改善箇所説明図

改善の内容

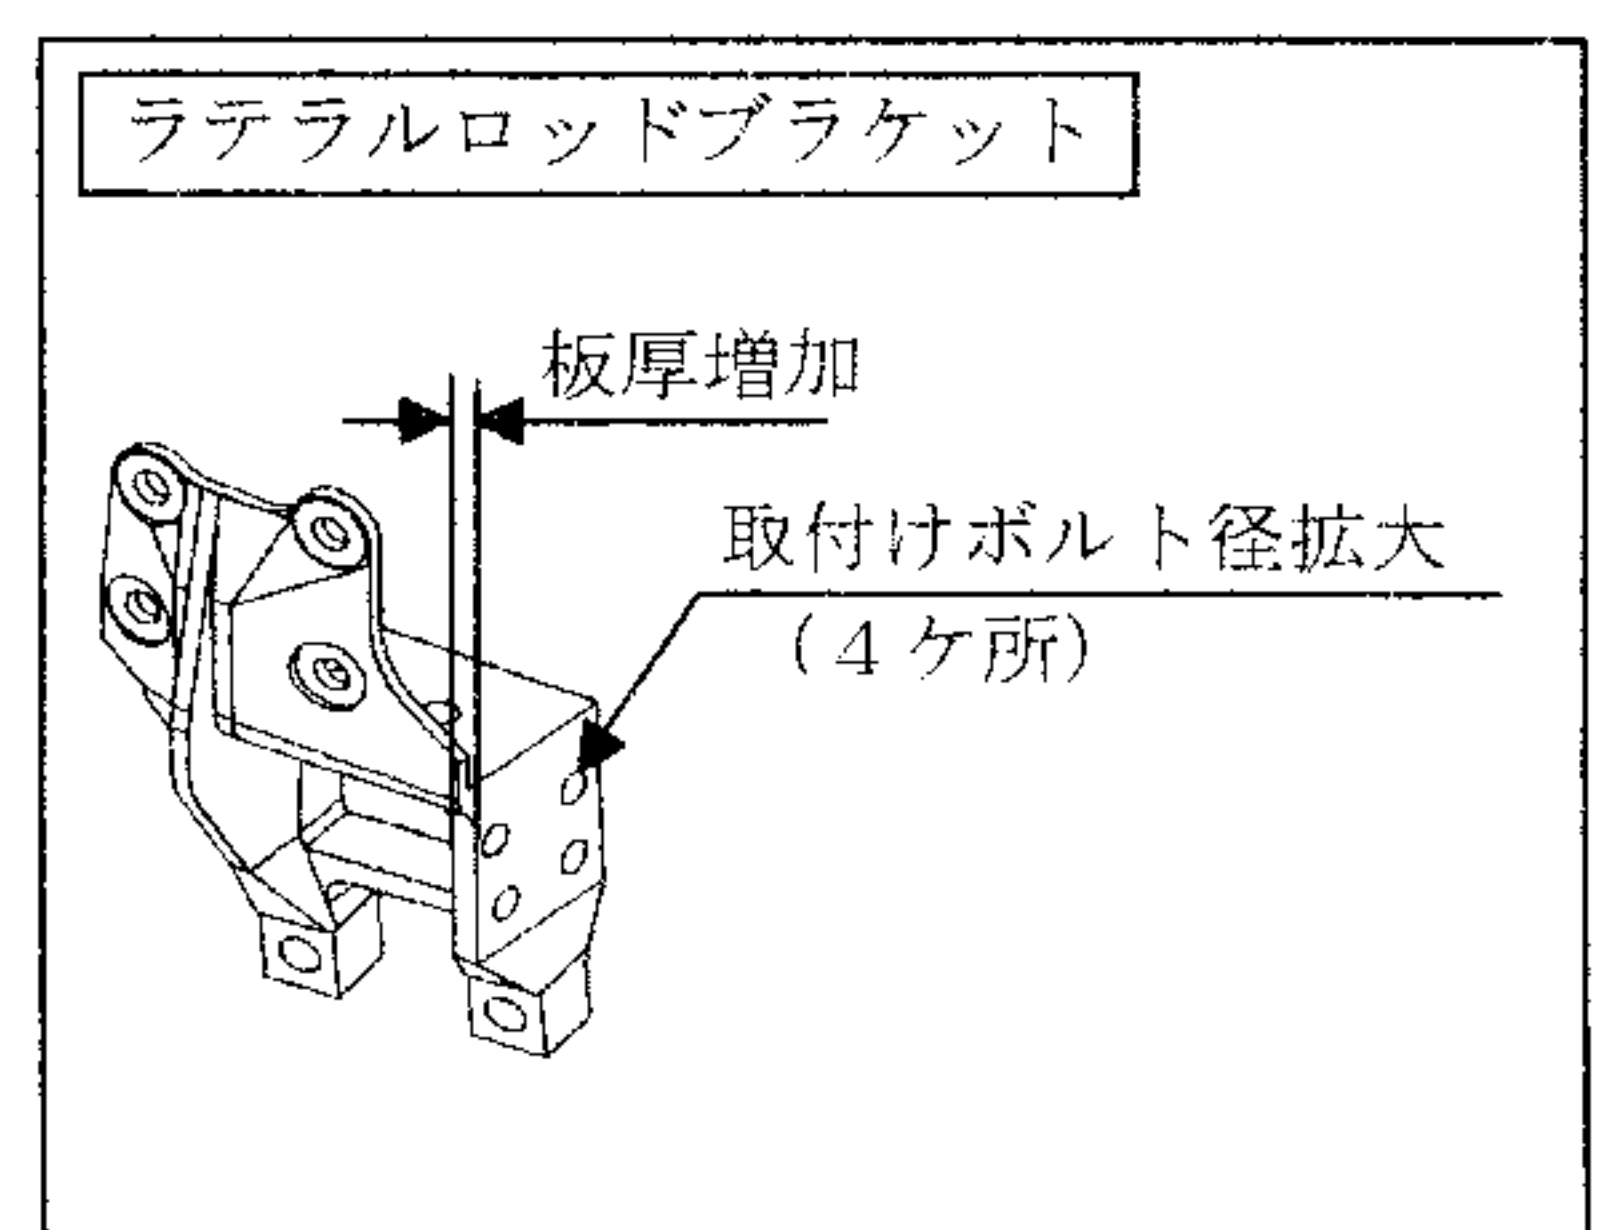
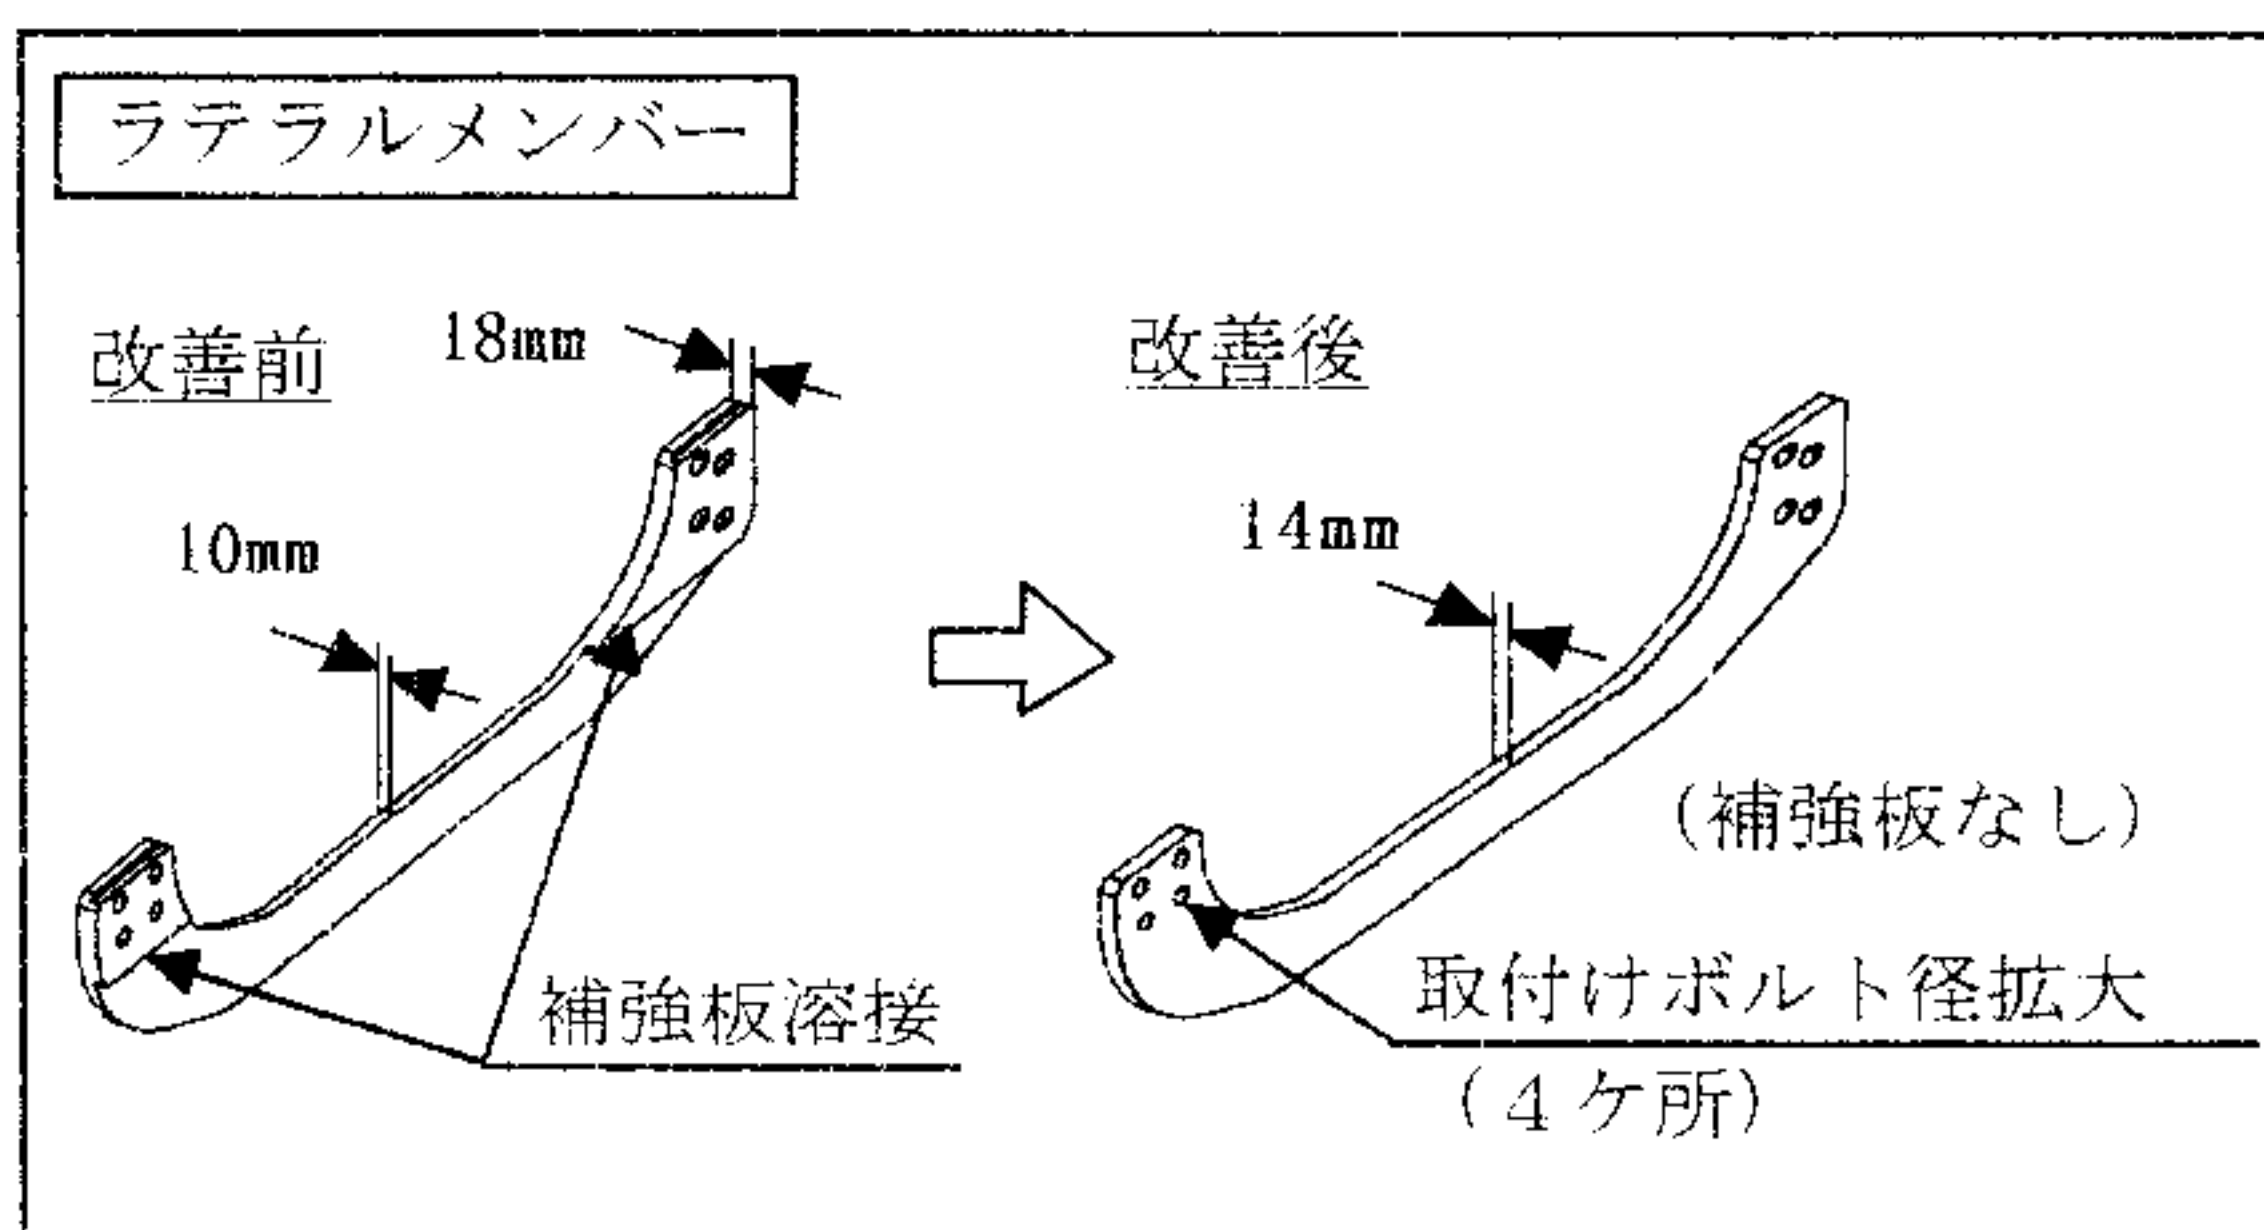
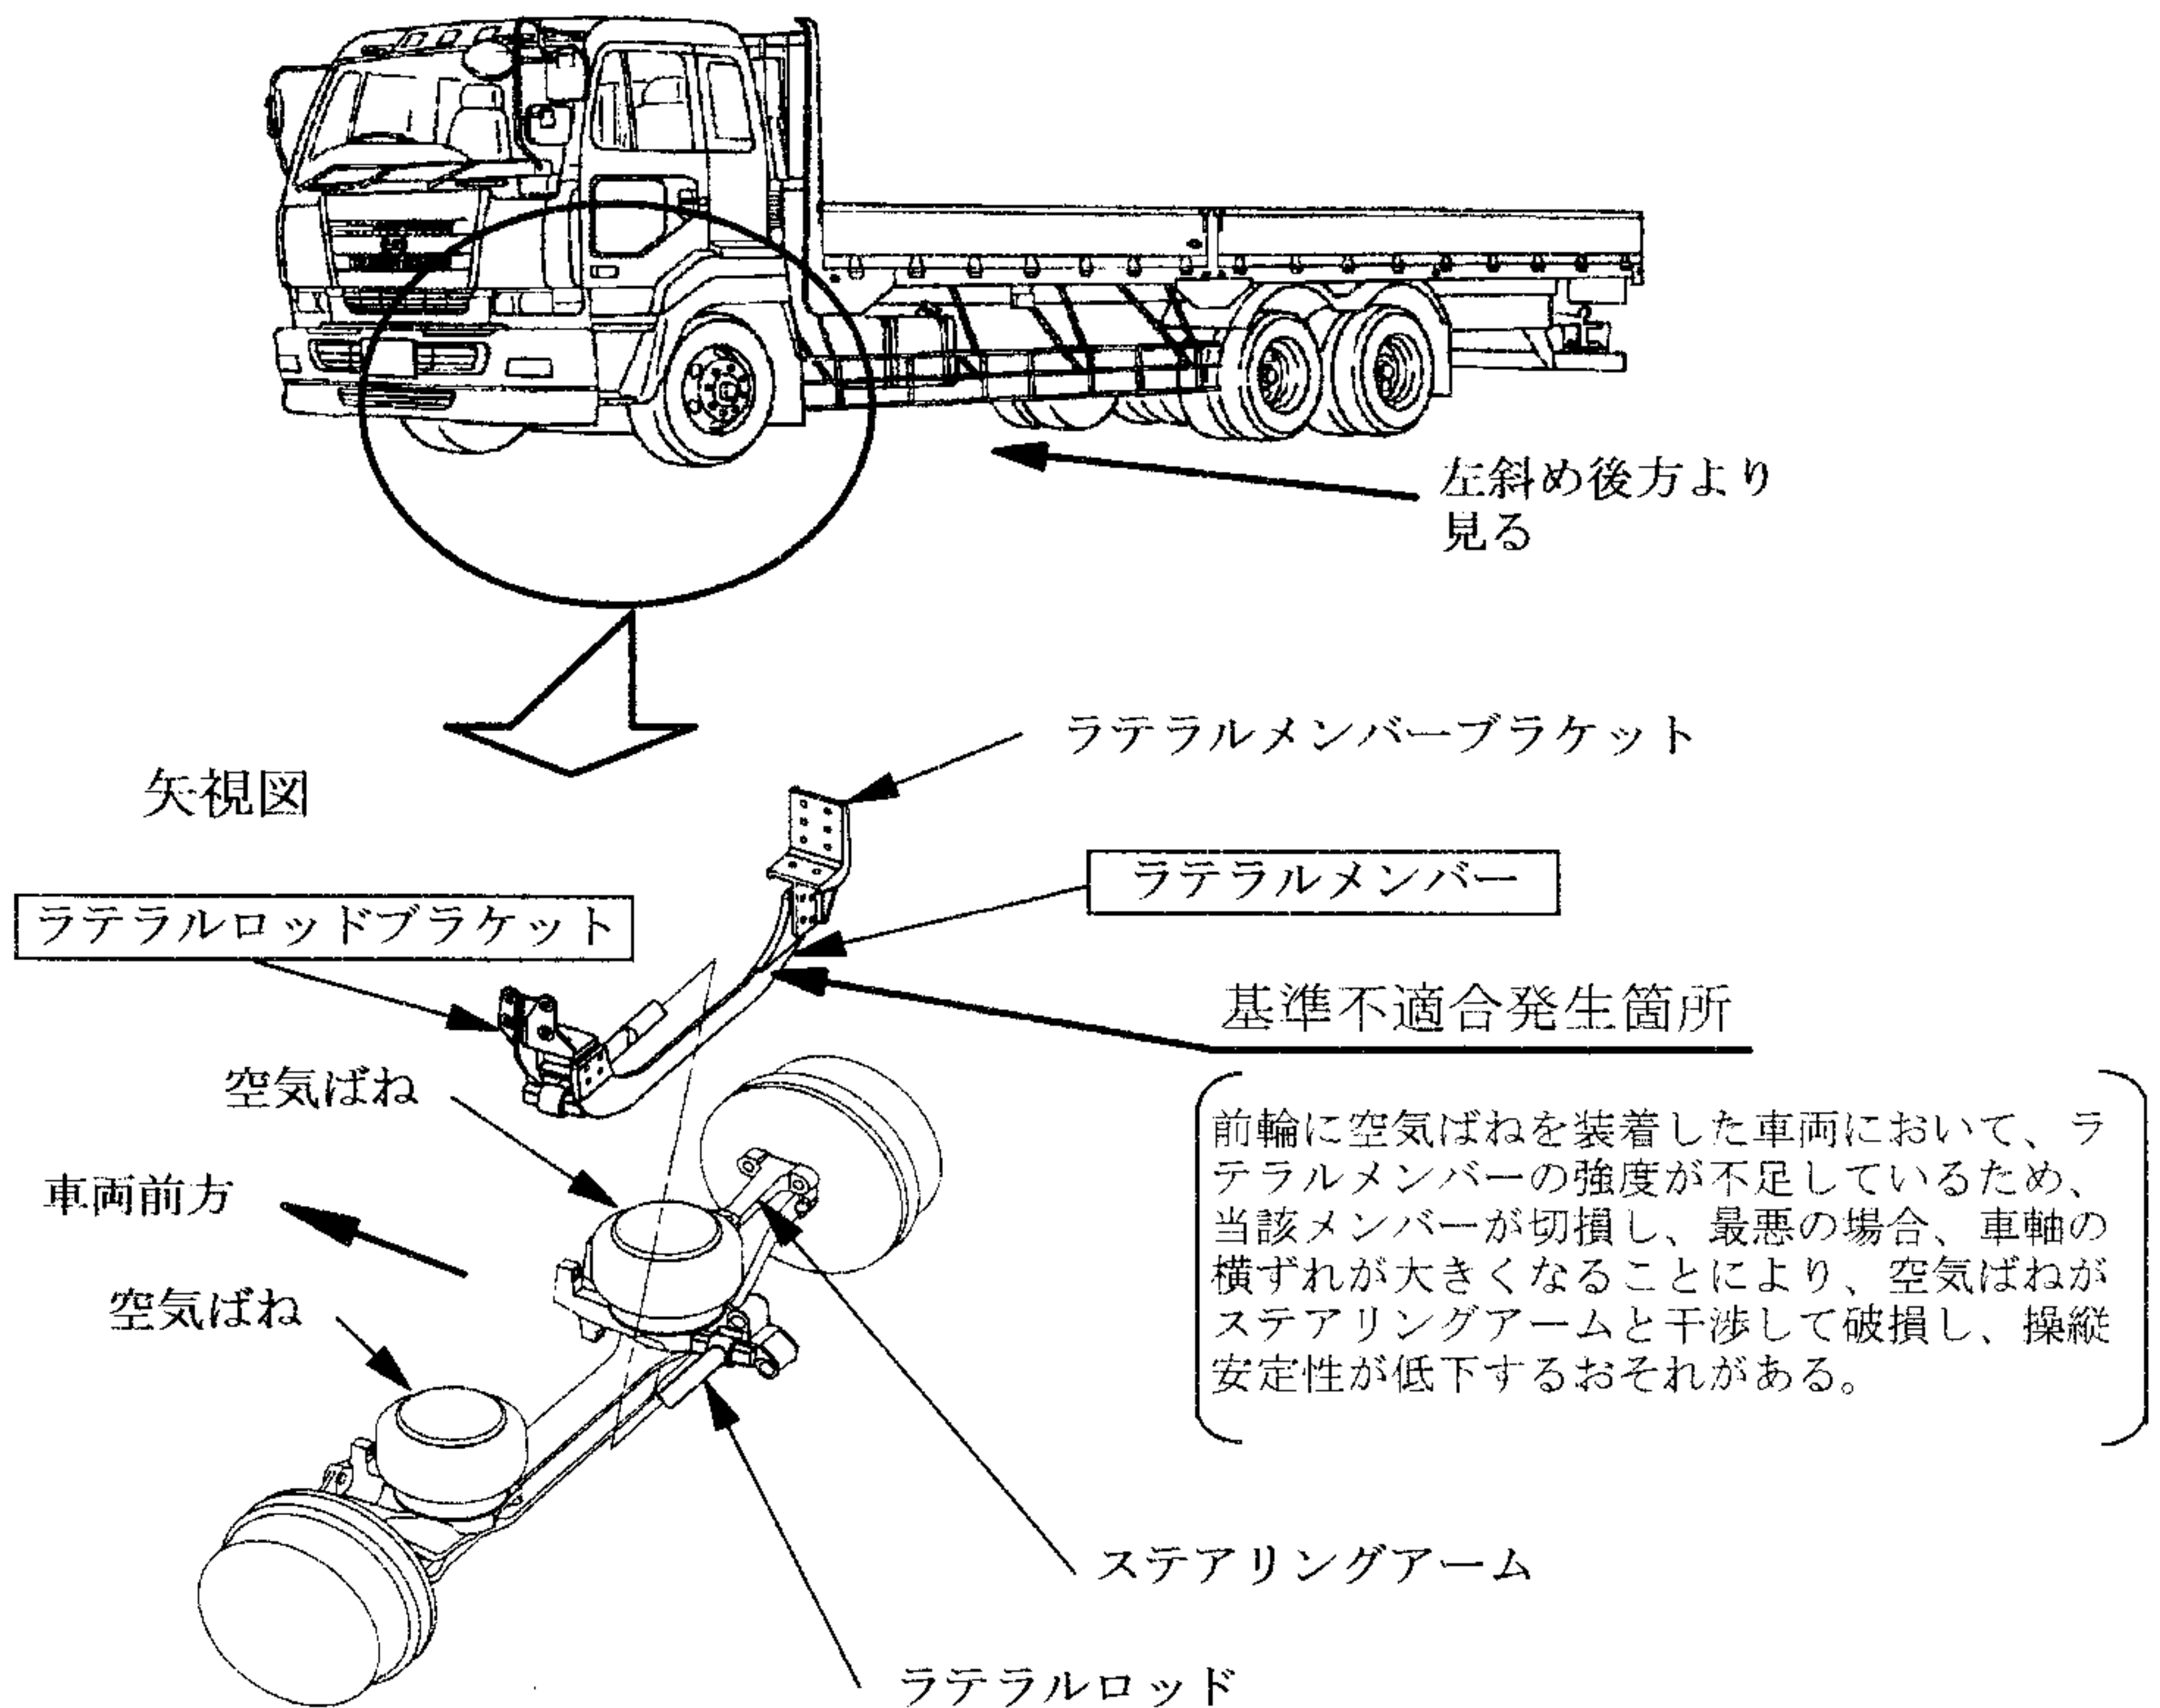
全車両、ラテラルメンバーおよびラテラルロッドブラケットを対策品に交換する。

識別：ラテラルメンバーに白色ペイントを塗布する。
